Filtros de água obstruídos

Modelos afectados: EDG 6600.0 e .1M e EKDG 6800.0M e -75

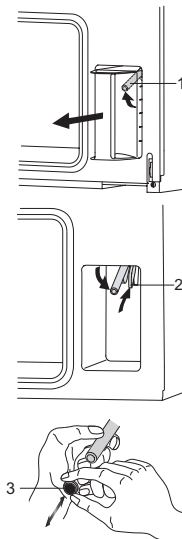
Processo recomendado: Retirar devagar o reservatório vazio e observar o braço giratório que se eleva: o orifício de aspiração está aberto ou está montado um filtro?

a Remover do aparelho o reservatório de água. O braço giratório (1) move-se para cima.

b Fazer pressão sobre o braço giratório na parte traseira (2). O braço giratório volta a baixar.

c Segurar com uma mão no braço giratório e retirar o filtro de água (3) com a outra mão.

d Pressionar com cuidado o filtro de água novo no braço giratório.
